図 3-3-7-1 電波障害の予測結果

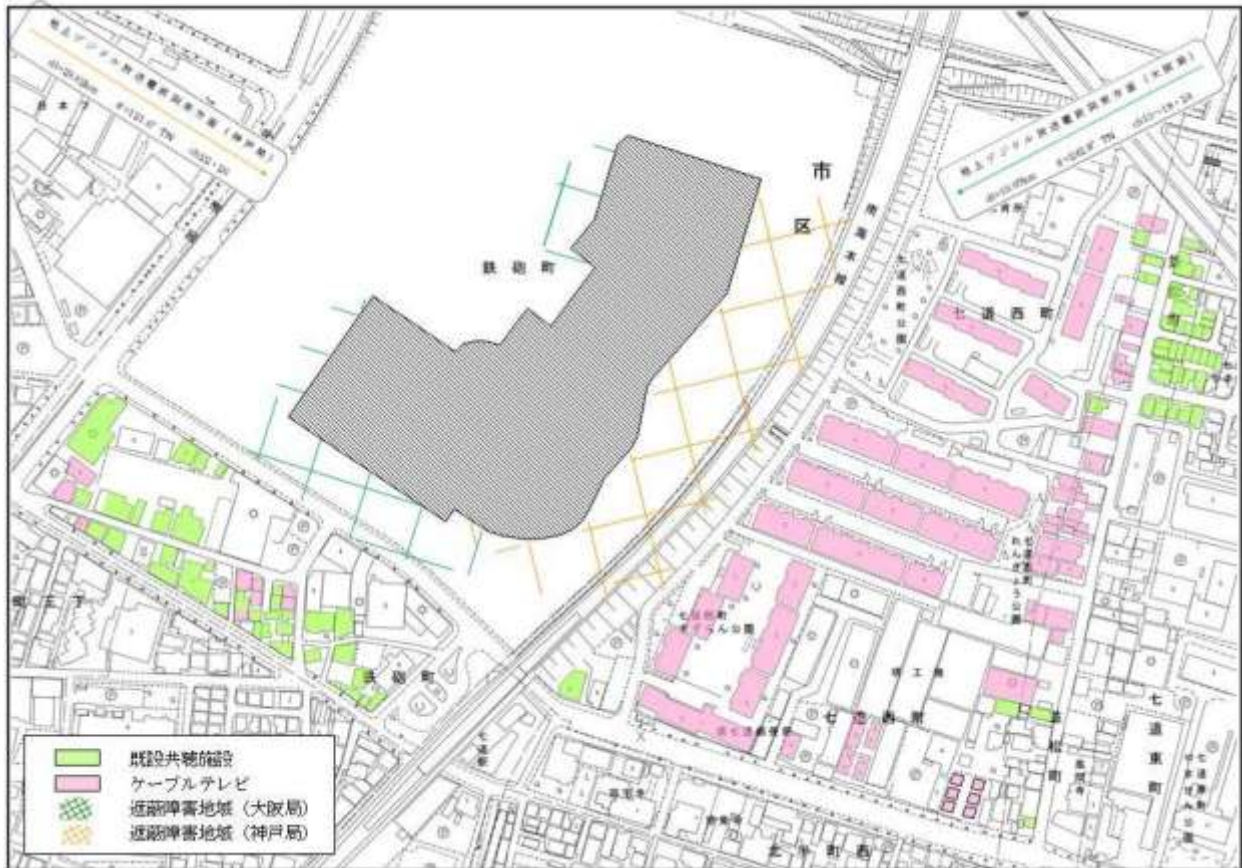
- 電波障害が発生するおそれのある範囲は概ね敷地内であり、事業計画地周辺の住居地域への影響はほとんどないと予測されたこと、障害範囲の未対策の地域や既存の共同受信施設自体に影響を及ぼす場合には、工事中を含め、すみやかに共同受信施設の再設置もしくはCATV局への加入等の適切な対策を行うことから、電波障害への影響を最小限にとどめるよう十分な配慮がなされていると評価されている。
- 「障害範囲の未対策の地域や既存の共同受信施設自体に影響を及ぼす場合」とは、誰が、いつ、どのように判断するのか事業者の説明を求めたところ、回答は次のとおりであった。

地元校区自治会（三宝、錦西、錦陵、錦、市）と開発事業者が参画する地域対策協議会が既に発足しています。苦情に関することも、その場で対策の協議を行います。

- 施設の存在に係る電波障害の影響については、著しい影響を及ぼすものではなく、影響がみられた場合には地元自治会との地域対策協議会において協議を行うことから、特段の問題はないと考えられる。

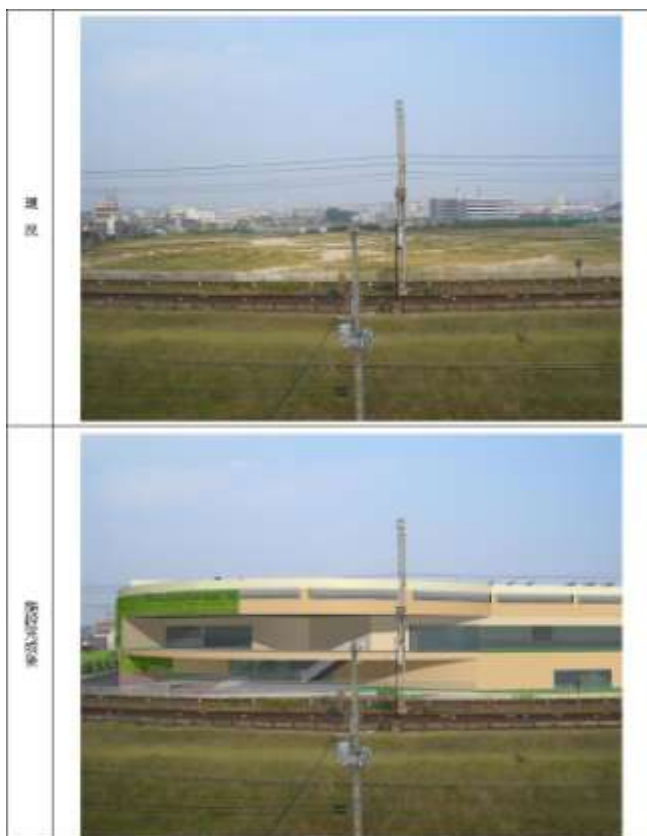
- 眺望地点 e（事業計画地東側住宅地）については、東側住宅地（低層、中層）からの中景・遠景が計画施設により遮られており、影響が軽微とは言えないと考えられるため、事業者の見解を求めたところ、回答は次のとおりであった。

- 上記回答について、当初計画から1層落とすなど配慮しているとのことであるが、予測結果を見ると巨大な建物が出現することになるため、さらなる圧迫感の低減策が必要と考えられること、南海本線乗客からの景観を考慮し、形態、色彩の分節化等により景観に変化をもたせることが望ましいと考えられることについて、事業者の見解を求めたところ、回答は次のとおりであった。

- 壁面の形態・意匠・色彩の分節化等については、南海本線を走る列車内からの視点を数か所設定し、その予測結果も踏まえた中で検討することが望ましいと考えられることから、事業者に見解を求めたところ、回答は次のとおりであった。

地元住民からの要望により、圧迫感を低減するために当初計画より階層を1層低くし、可能な限り環境への影響を低減しております。

店舗建物は、事業計画地東側敷地境界（南海電車）より約20m以上後退させて施工する計画です。東側の壁面には圧迫感を少しでも低減するために壁面緑化を、各階には屋上緑化を行います。

また単調で連続した壁面とならないように、分節化など階高別に可能な限り変化を持たせるデザインとします。

なお、本事業計画は景観法や堺市景観条例に基づく事前協議と届出が必要となる大規模建築物です。このため実施設計の段階において、壁面の形態・意匠・色彩の分節化等について堺市都市景観室と事前協議を行います。

南海電車の車窓からの景観は、電車が走行しているため視点場の特定が難しく、準備書と同様のモニタージュ作成は難しいと考えますが、形状・色彩等の分節化等については、今後検討を行います。
